平成 27 年 10 月 16 日 公告

海老江下水処理場外1か所沈澄池汚泥かき寄せ機外設備工事
設計図書の一部に表記誤りがありました。下記正誤表をご確認ください。

正誤表

ひび割れ補修図(1) 配管廊

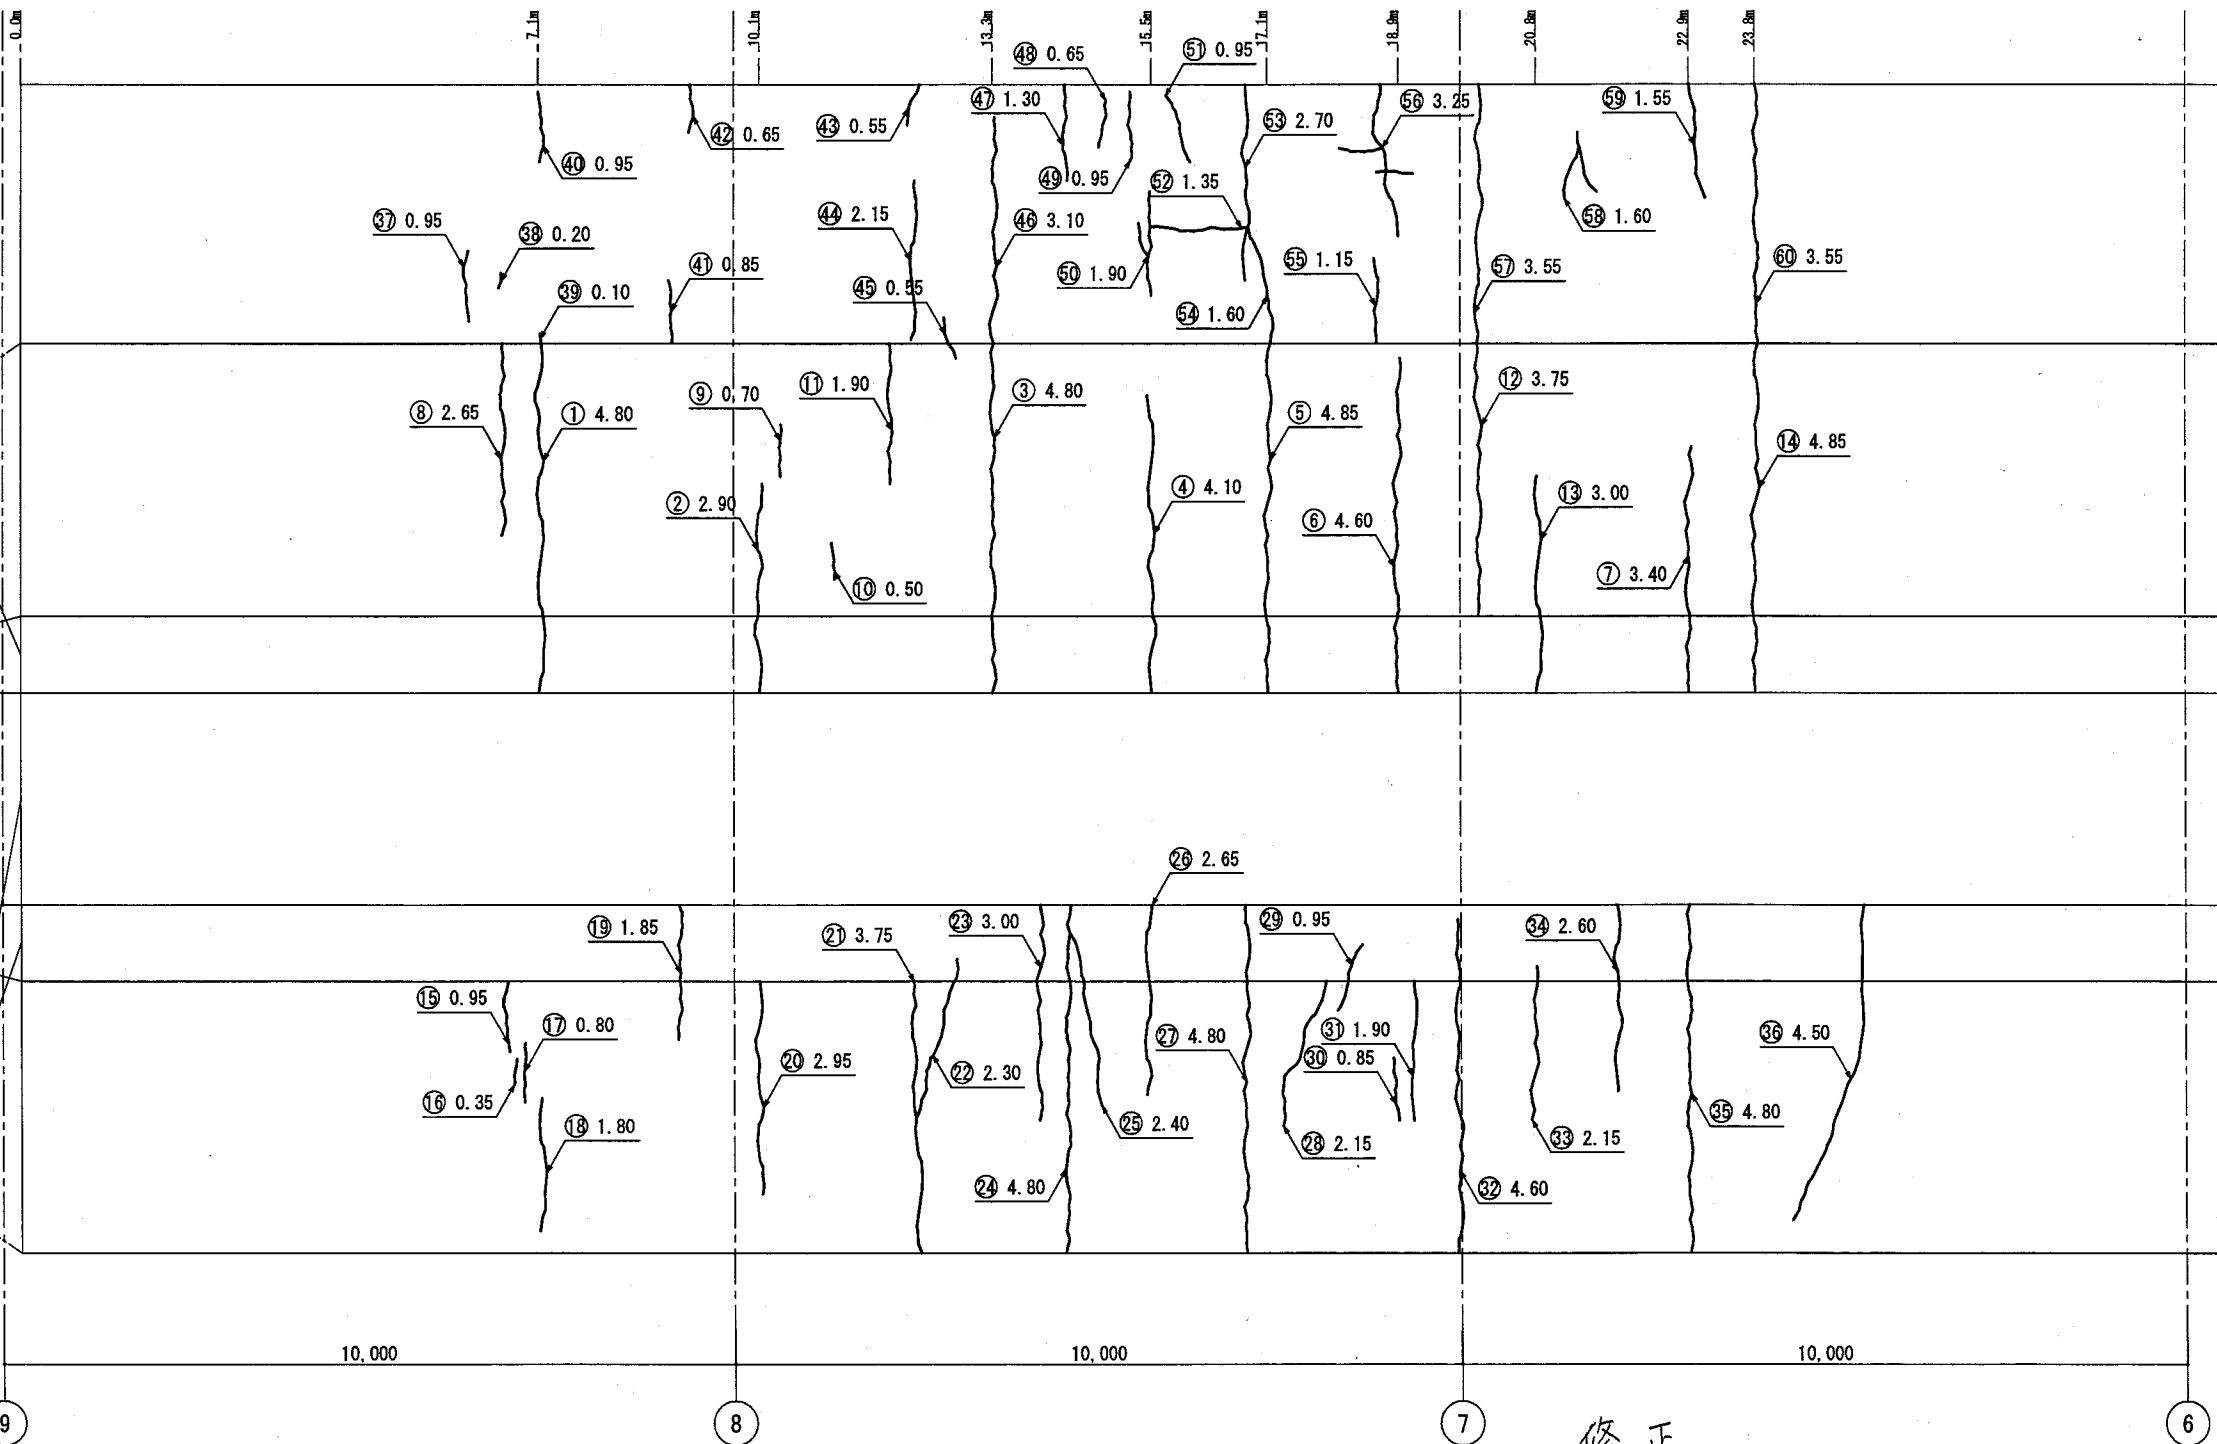
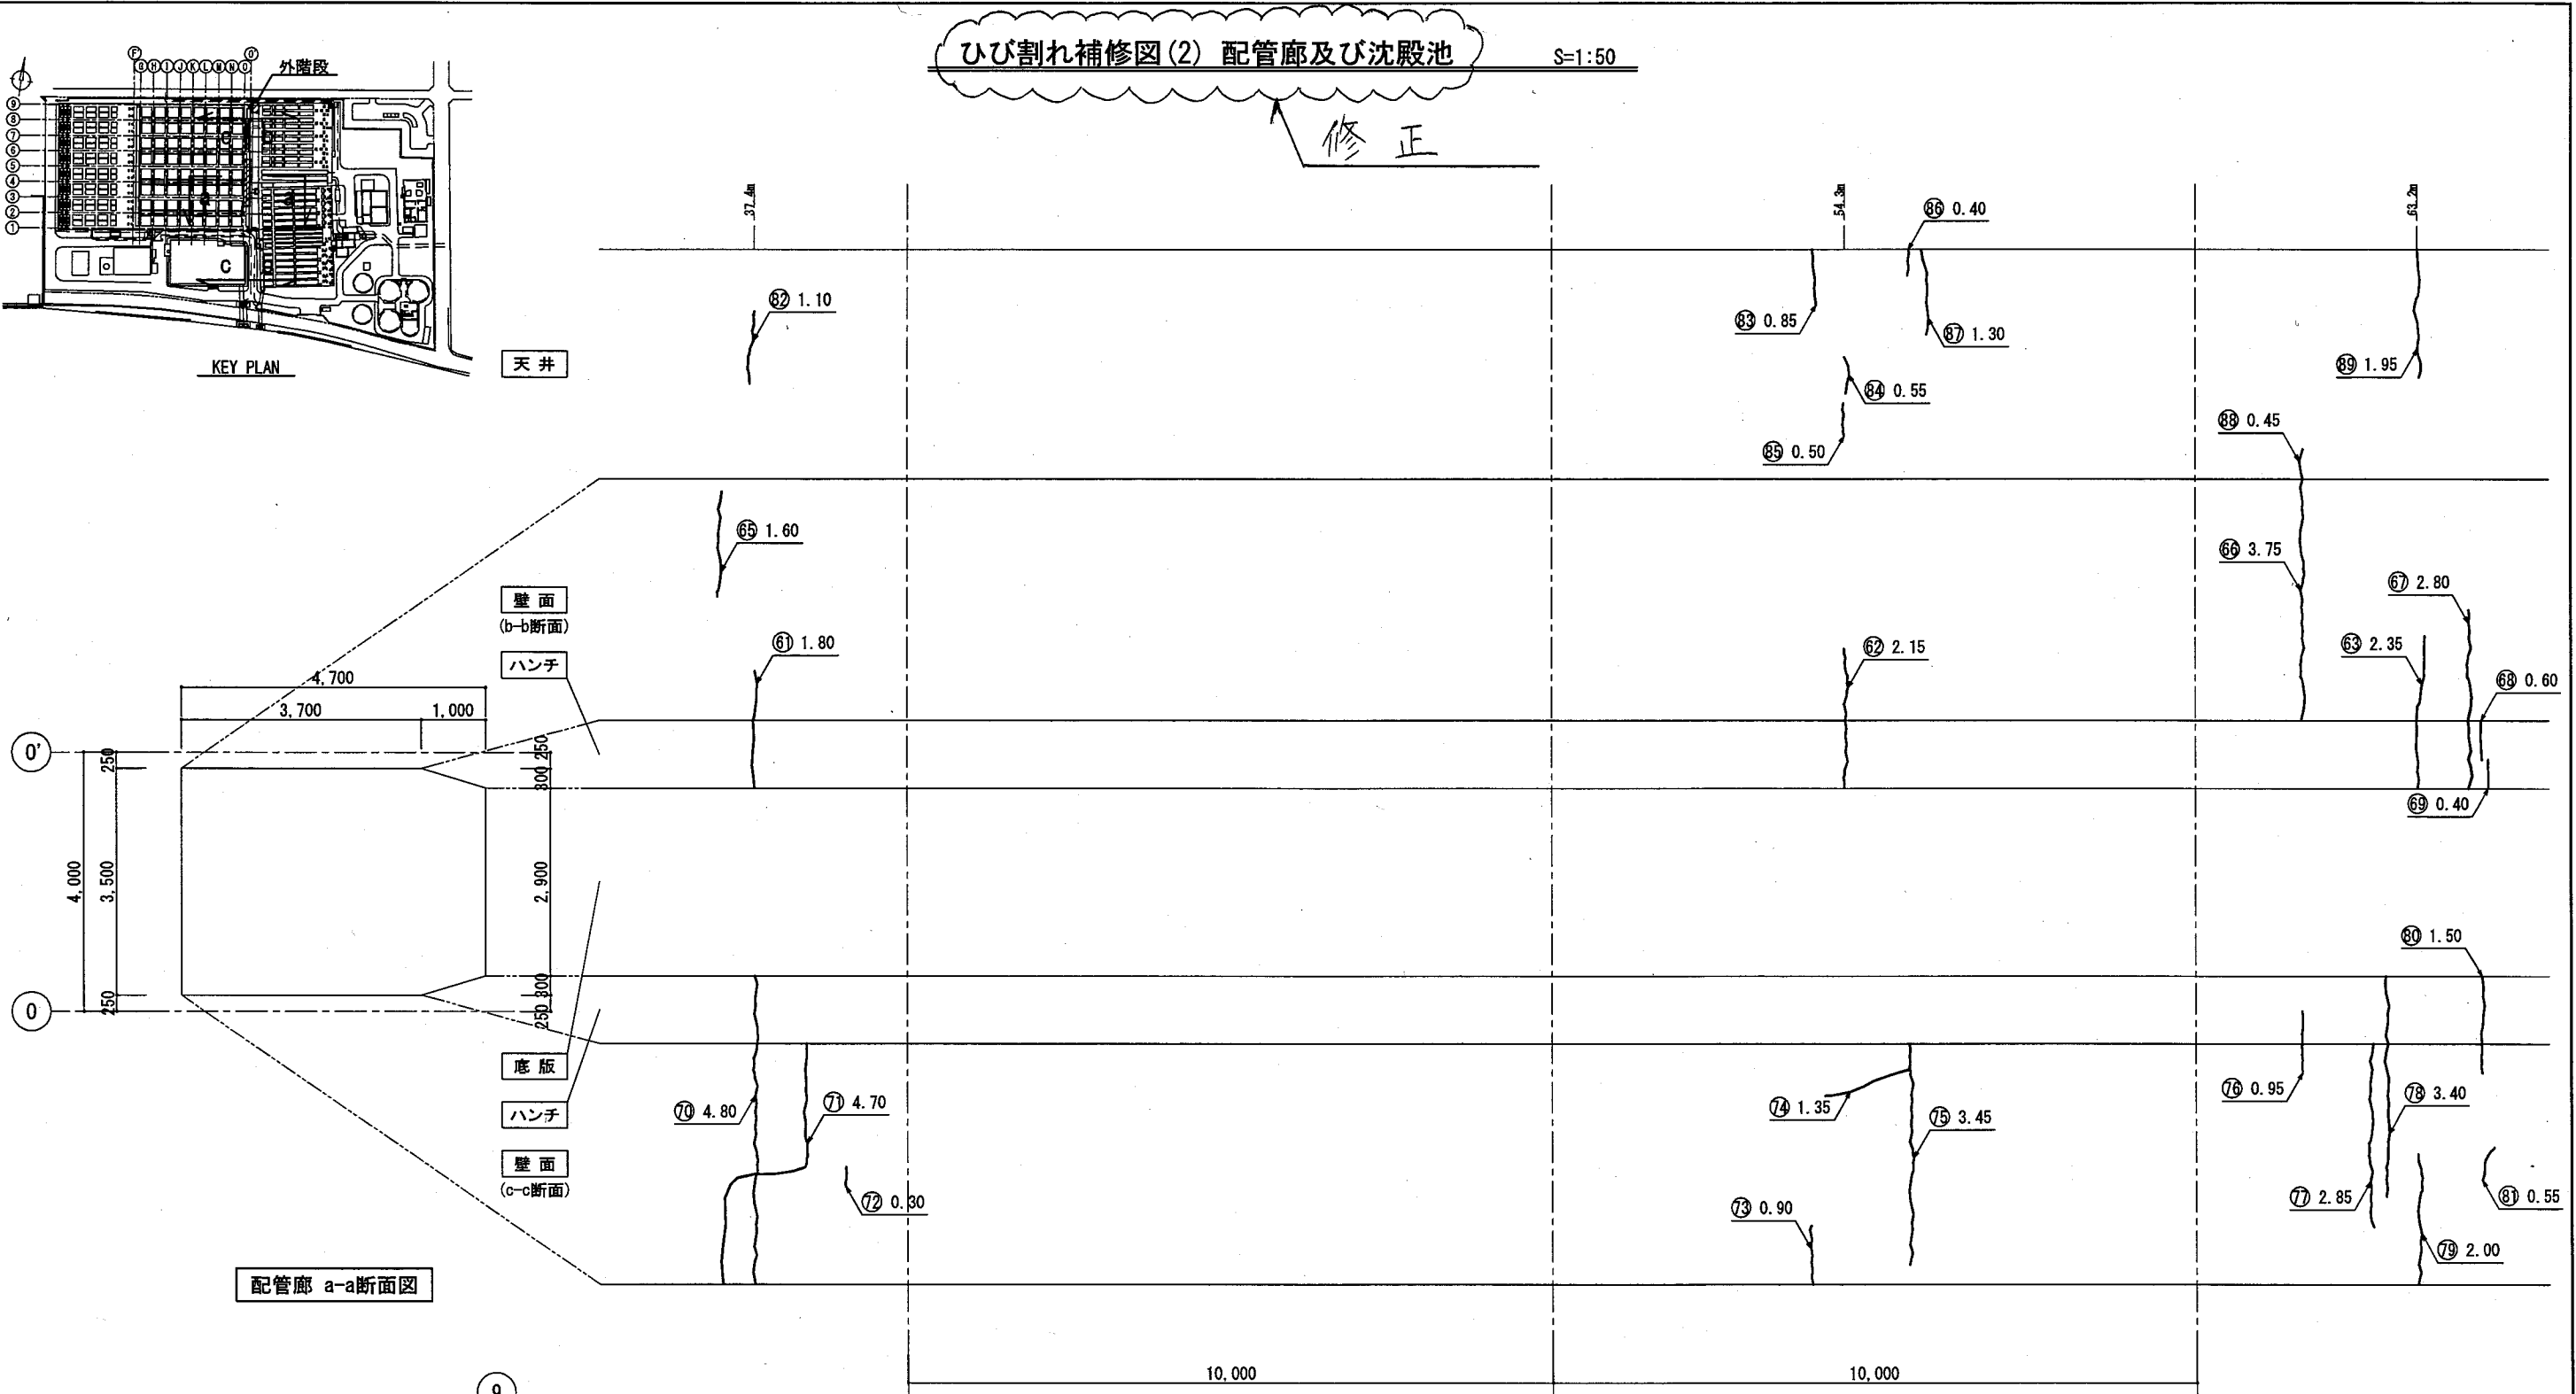
訂正箇所	誤	正
図面第95号 図面中央上部および 右下部タイトルボックス	配管廊 ひび割れ補修図(1)	ひび割れ補修図(1) 配管廊
図面第96号 図面中央上部及び 右下部タイトルボックス	配管廊 ひび割れ補修図(2)	ひび割れ補修図(2) 配管廊及び沈殿池
図面第97号 図面中央上部 右下部タイトルボックス	配管廊 ひび割れ補修図(3)	ひび割れ補修図(3) 配管廊

修正
